监理工程师通知单

工程名称：浙江天能动力能源有限公司分布式光伏发电项目（20.34MWp）

编号：JXM7-ZHJL-AQ-TZD-005

内 容：1#厂房防雷接地安装不规范等问题

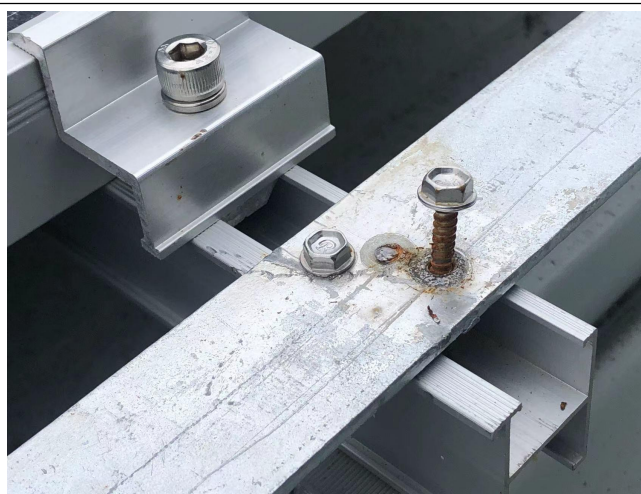
1、防雷接地安装不规范，不符合设计要求；主回路未闭合，有断点

气楼防雷接地安装不规范

防雷接地安装在运维通道板上

防雷接地处生锈，易引起接地不良

使用桥架变形

现要求你部对以上问题严格按设计要求施工，立即整改，并举一反三。

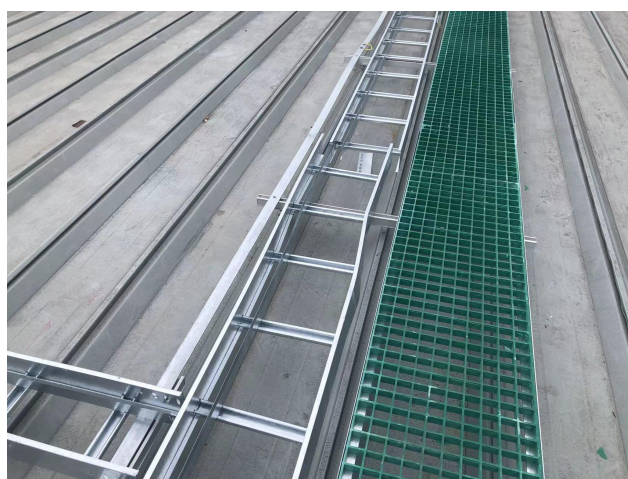
防雷接地用木枋固定

防雷接地材料生锈

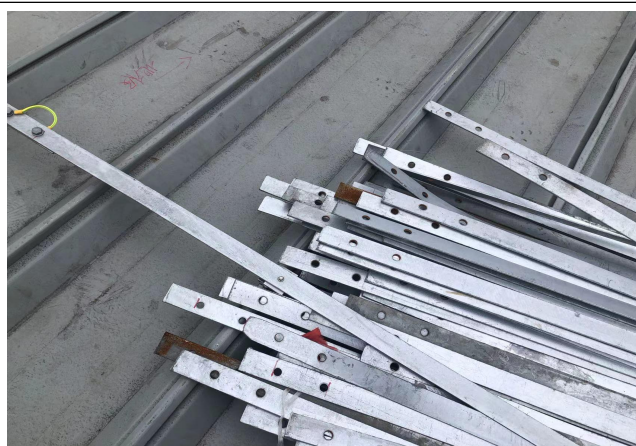
夹具螺栓未紧固到位
